ACTA No. 39

CONVENIO 1137 DE 2020: Optimización Redes de Acueducto y Alcantarillado Residual y Pluvial del Municipio de Támesis – Antioquia.

OBJETO: Seguimiento del avance subsanación de observaciones soportes documentales de la solicitud de la Reformulación no. 3, del proyecto por parte del Municipio de Támesis en el componente presupuestal.

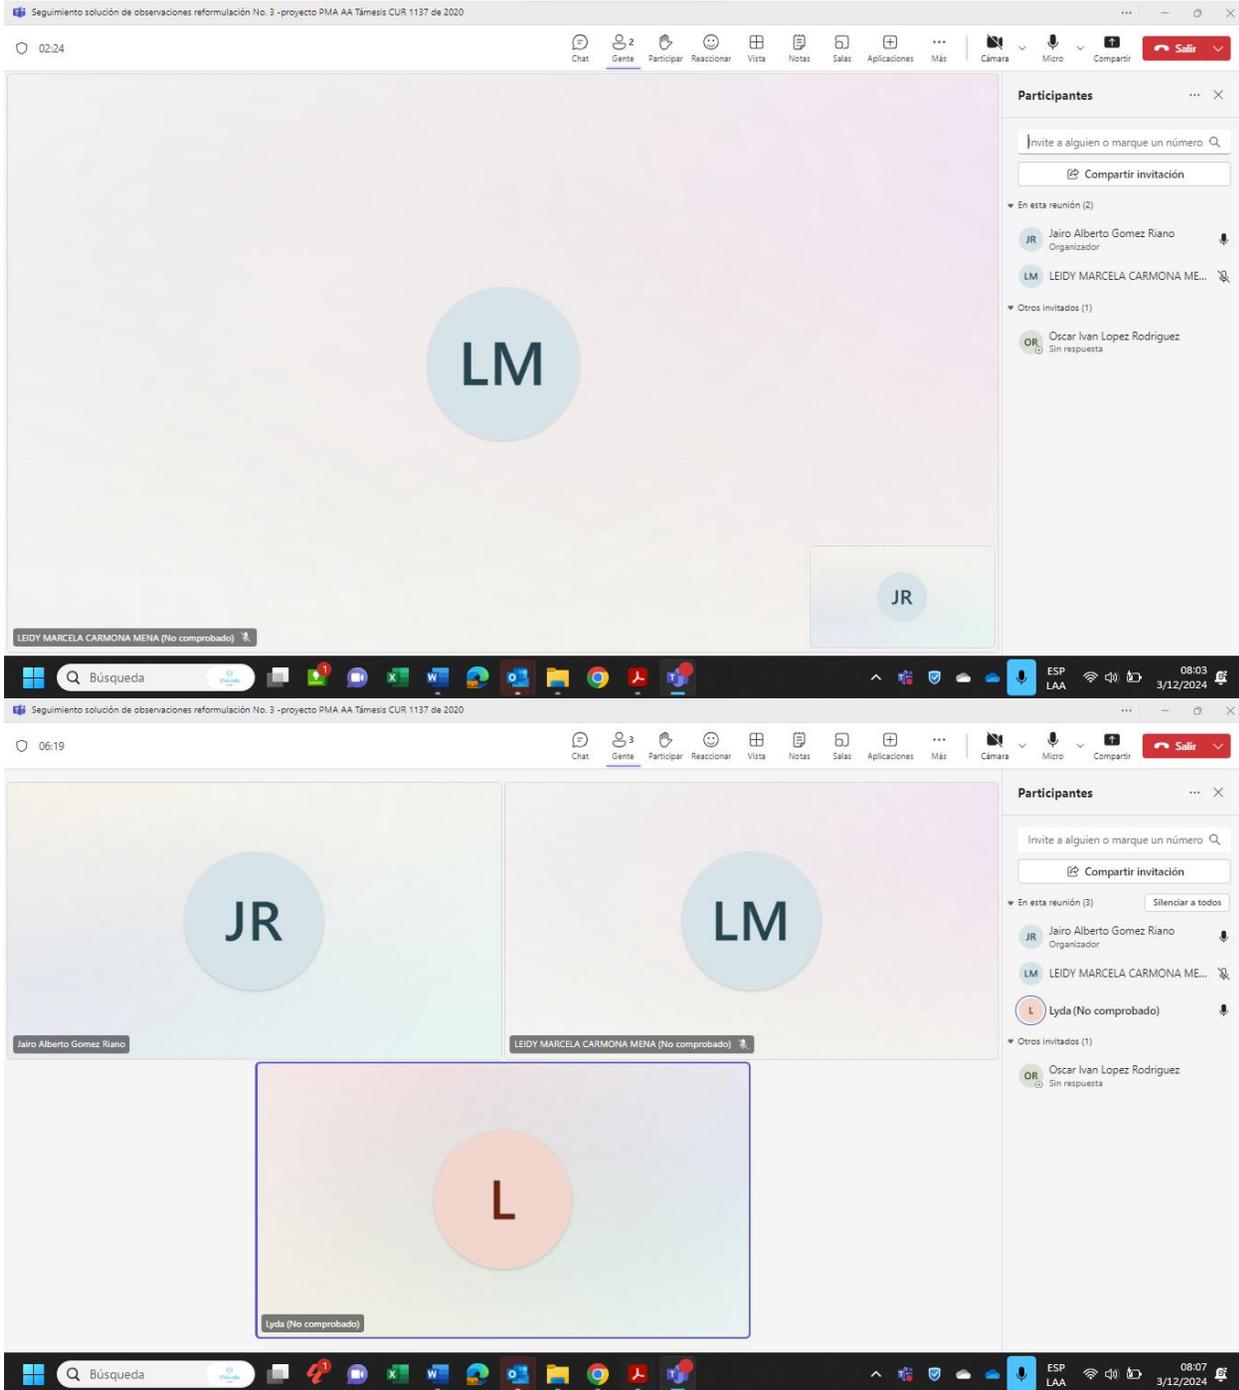
"ítem "Cárcamos de 7m de longitud, incluye caja de descarga ...", es necesario aclarar en la descripción del ítem la sección del cárcamo, dimensiones de la caja,

en la especificación referenciada no hay detalle del cárcamo, esta corresponde a la construcción de sumideros”

RTA. El municipio reporto que ajustó la descripción del ítem incluyendo el detalle del cárcamo cuya altura es variable, pero inicia en 0.80 m. Se adjuntará plano del cárcamo, el diseño estructural y caja de descarga.
